**Avis de la Mission régionale d'autorité environnementale
sur la révision de la carte communale de la commune de
Prévenchères (Lozère)**

N°Saisine : 2022-010139

Avis émis le 12 avril 2022

Illustration 3: Synthèse des enjeux environnementaux. (Source : projet de CC de Prévencières, EDF Renouvelables)

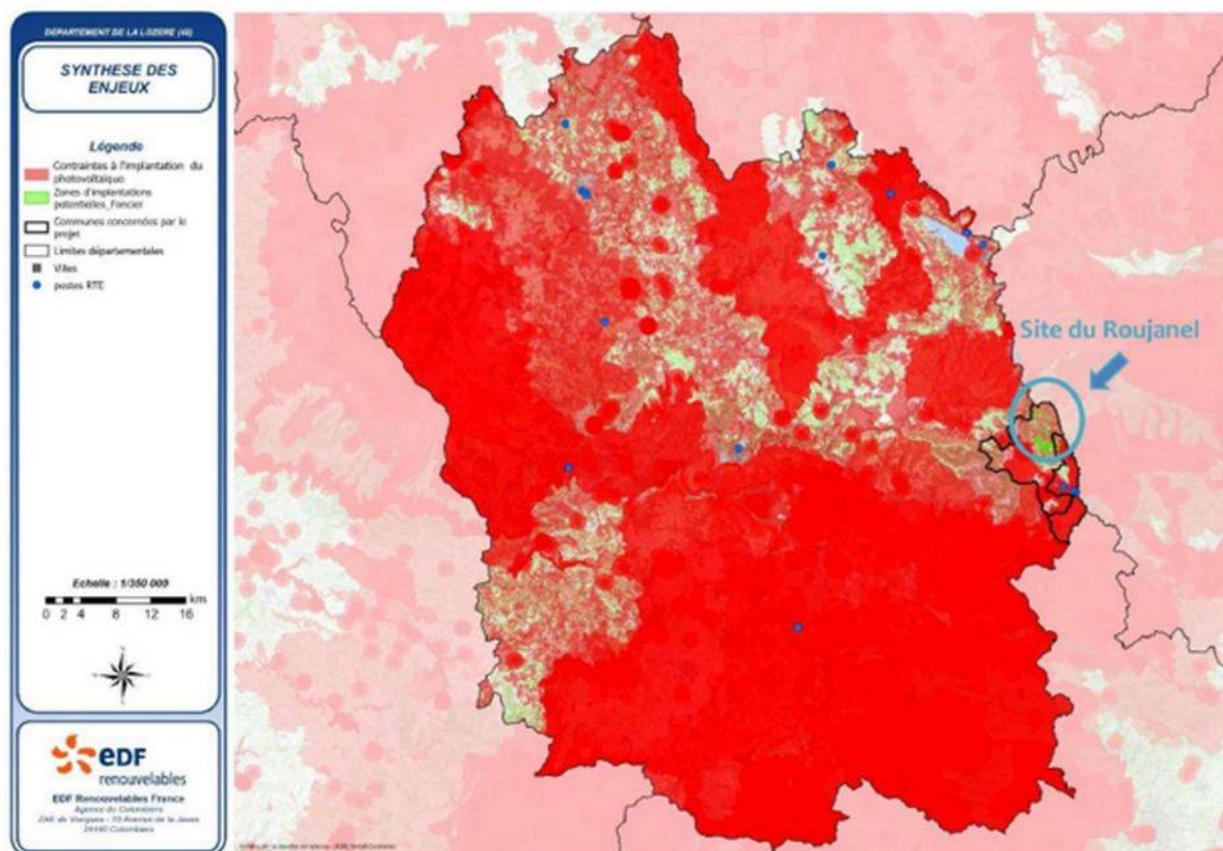
Par ailleurs, le rapport présente une carte¹⁴, difficilement lisible, présentant¹⁵ les « contraintes à l'implantation du photovoltaïque » et les « zones d'implantations potentiels _ Foncier » comprenant notamment un critère « faiblesse des enjeux environnementaux, paysagers, agricoles et forestiers ». Les enjeux en question ne sont pas détaillés, ne permettant pas au lecteur de savoir quel(s) enjeu(x) ont effectivement été pris en compte, comme celui du Bien UNESCO par exemple, qui ne figure donc pas sur cette carte (Les enjeux liés au Bien UNESCO seront détaillés dans la suite de l'avis).

Cette cartographie, présentée ci-dessous, est déclinée également à l'échelle de l'intercommunalité. Sur ces cartes apparaît un aplats vert foncé qui permet de localiser l'emprise de la zone d'étude pour le parc photovoltaïque du Roujanel ainsi qu'un aplats vert clair et un aplats sans couleur (transparent). Ces deux derniers choix graphiques ne sont pas légendés, il n'est donc pas permis de comprendre leur signification. Si tous les sites non coloriés en rouge seraient susceptibles d'accueillir potentiellement un projet PV, la recherche de site alternatif pourrait donc être largement complétée.

La MRAe recommande de compléter la démarche d'évaluation environnementale en tenant compte de l'ensemble des enjeux environnementaux en présence et de restituer la démarche par des cartographies complètes (niveaux d'enjeux, légendes,...).
